SONT REMPLACÉS PAR

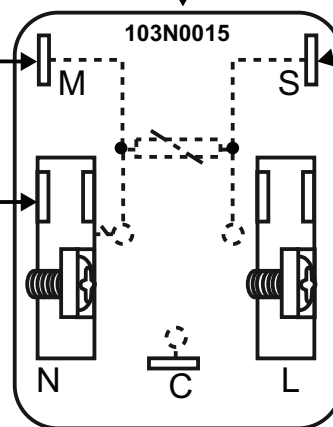
Mettre le shunt entre  
M et N pour le remplacement  
de 103N0002, 103N0011 et  
103N0016

Le plot S ne s'utilise que pour  
le raccordement d'un condensateur
